2023年2月

鍋屋バイテック株式会社
カスタマーサポート部

パイプジョイント GN287-B18-B18-1-SW 仕様変更のご案内

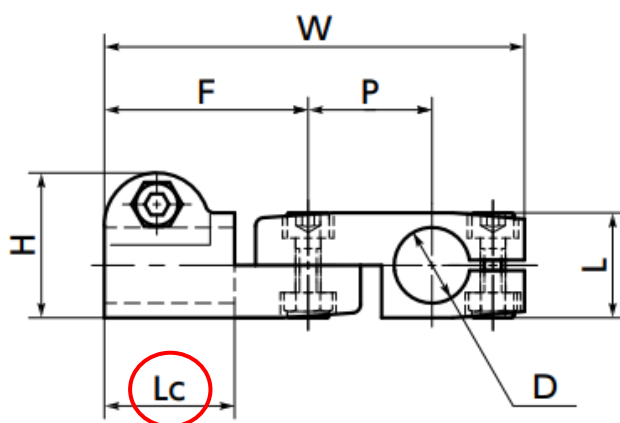
製造上の都合により、穴深さ（Lc寸法）を下記の通り変更いたします。

変更箇所	変更前	変更後
穴深さ Lc寸法	25mm	31.5mm
